改善箇所説明図

基準不適合発生箇所

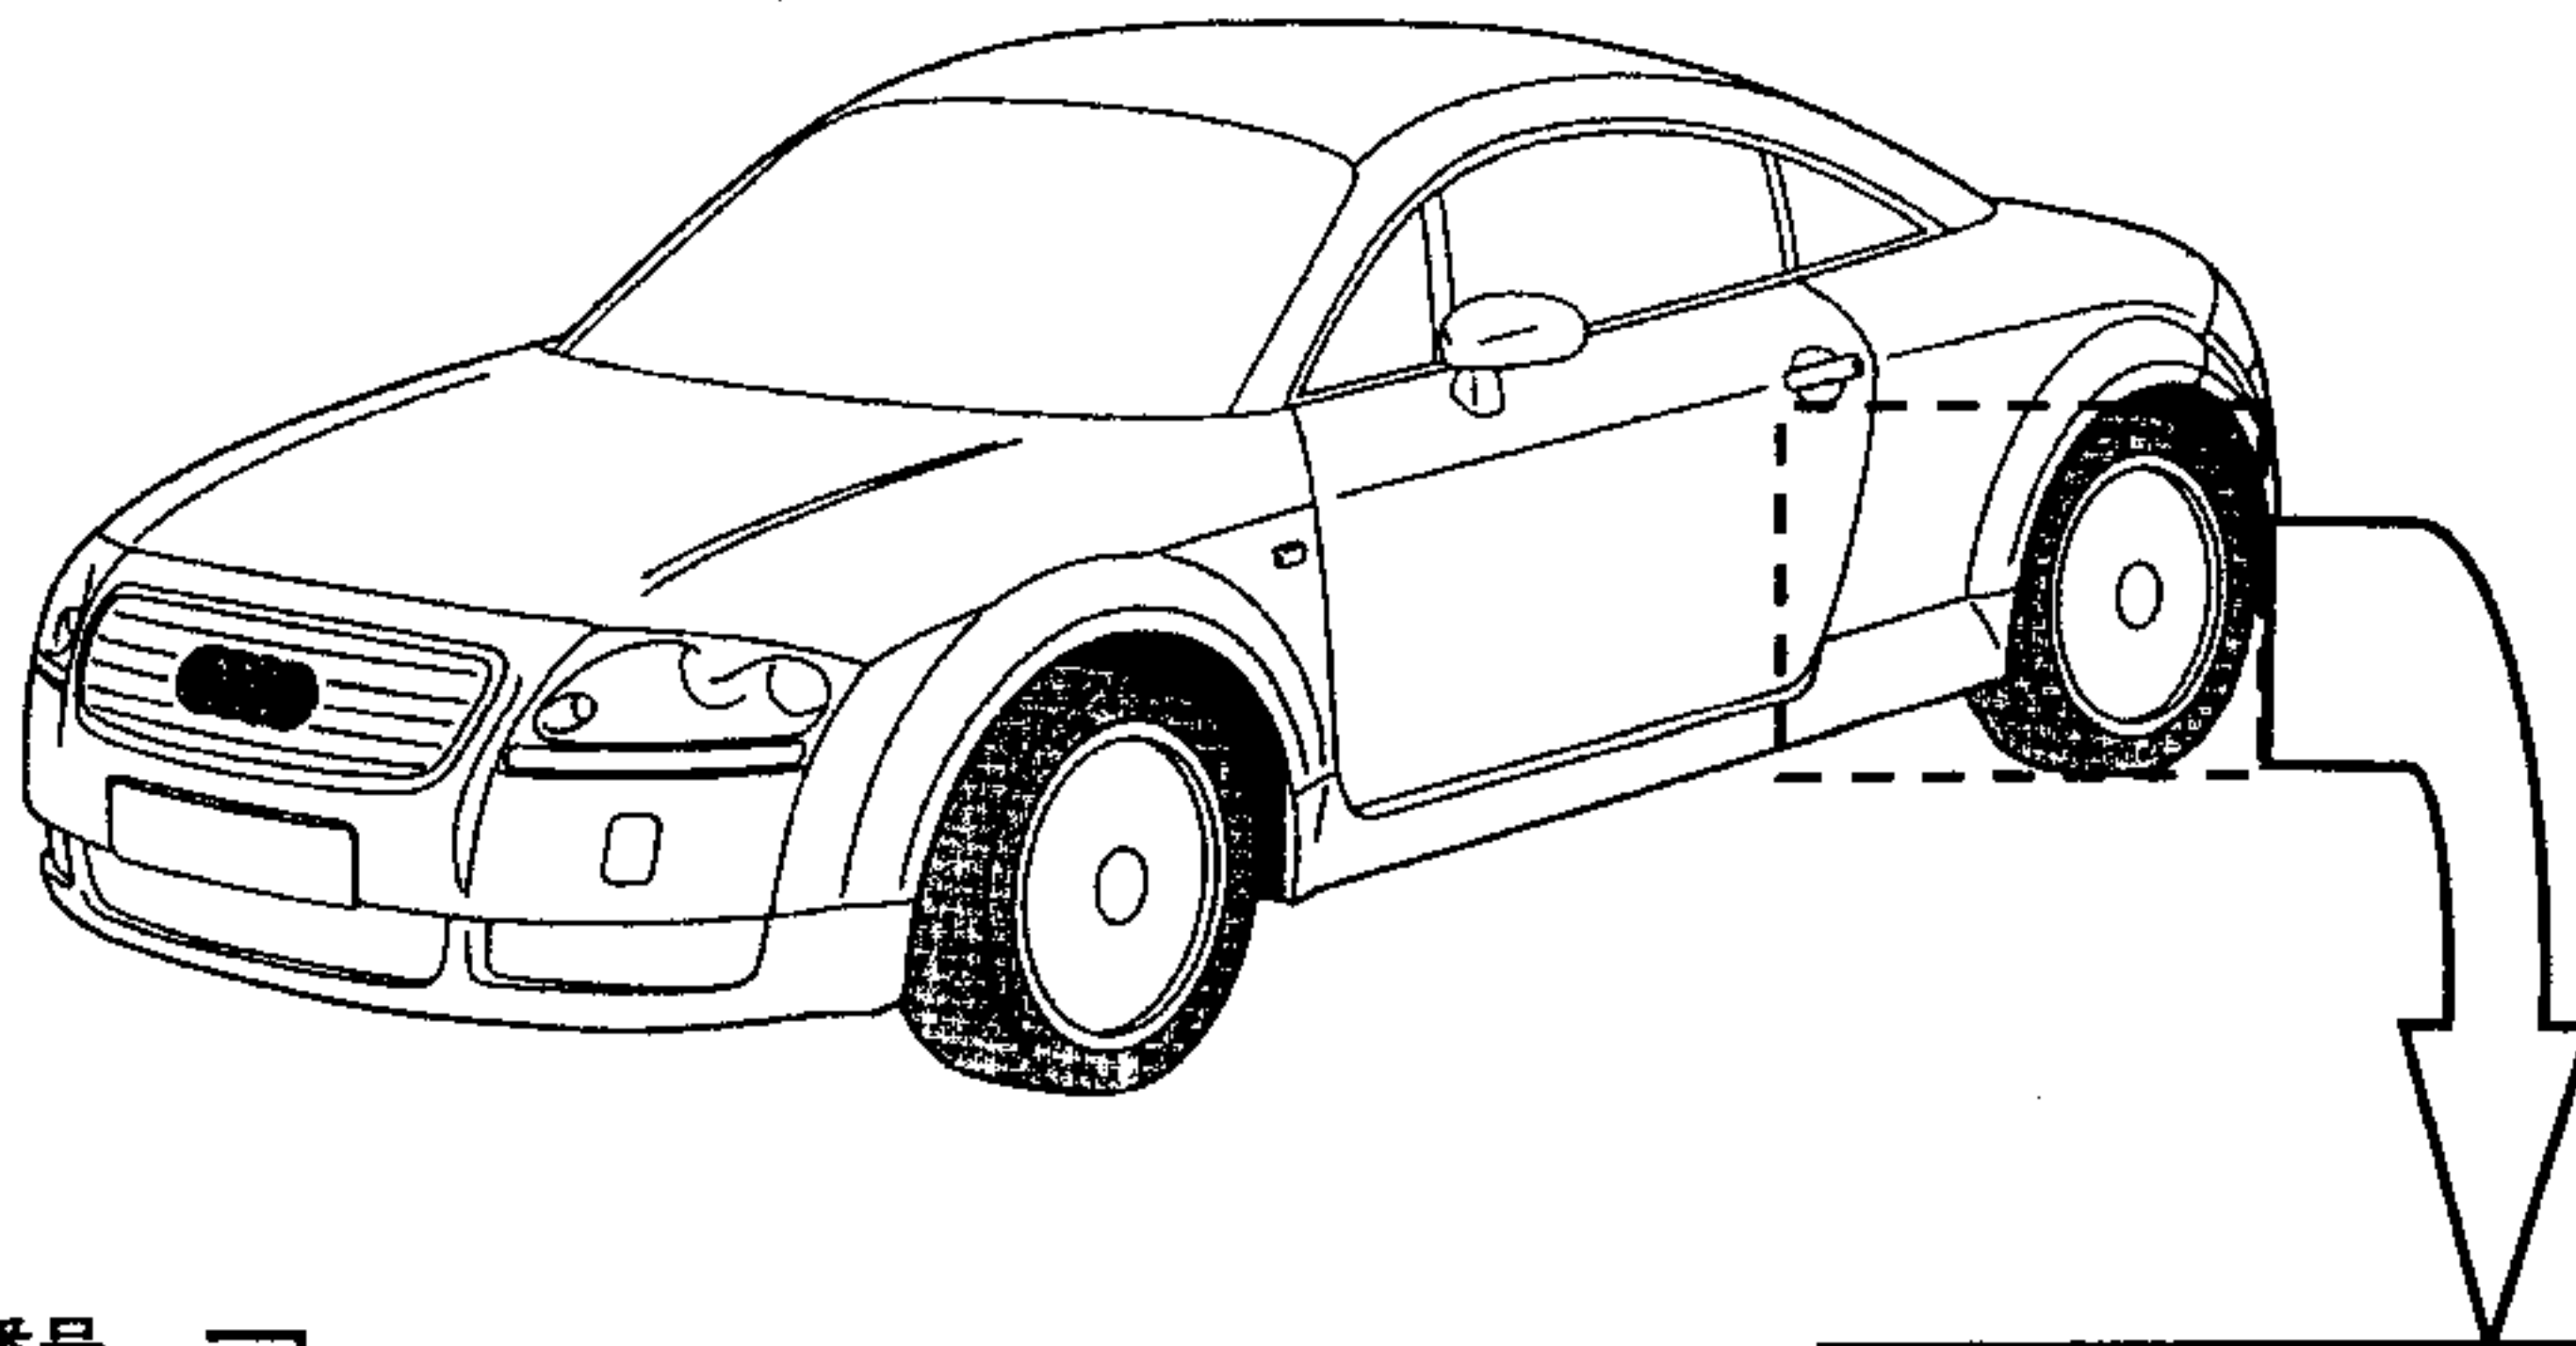
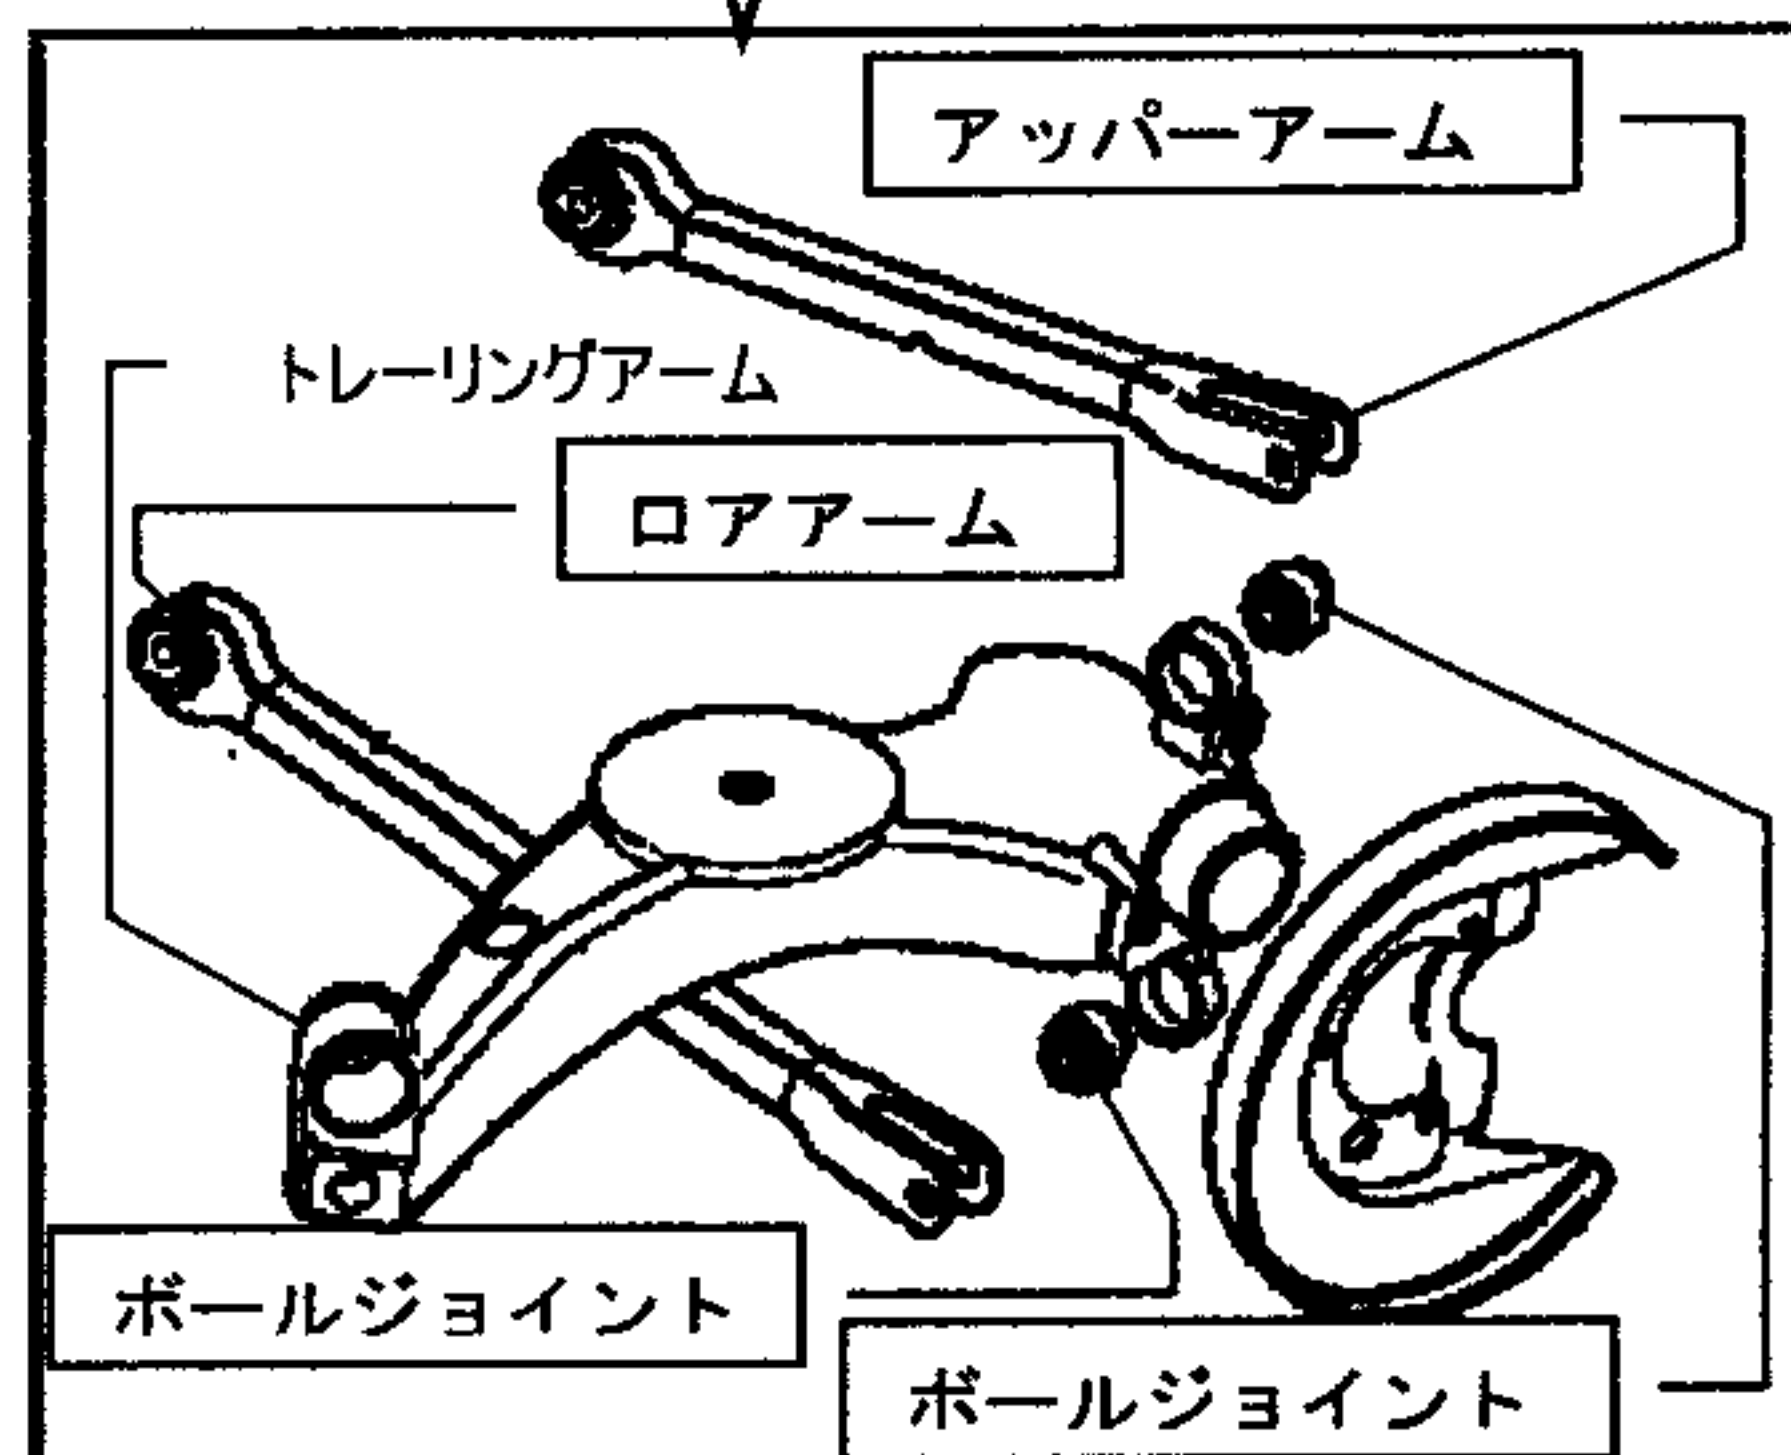
部品番号
打刻位置

【ボールジョイントの良否判定】

対策品：部品番号打刻が1J0 505 365 Nであるもの

不具合品：部品番号打刻が1J0 505 365 N以外であるもの

注：[] は交換部品を示す。

緩衝装置において、後輪サスペンションのアッパーアーム及びローアームとトレーリングアームとの連結部のボールジョイントの材質が不適切なため、当該ジョイント部に錆が発生し、そのままの状態で使用を続けると、当該ジョイントが固着し、アッパーアーム又はローアームに亀裂が生じて異音が発生することがあり、最悪の場合、アームが破損して正常な走行ができなくなるおそれがある。

全車両、当該ボールジョイントを対策品と交換するとともに、アッパーアーム及びローアームを新品と交換する。

原動機後方バルクヘッドの車台番号打刻の右側に白色または黄色の識別マークを塗布する。
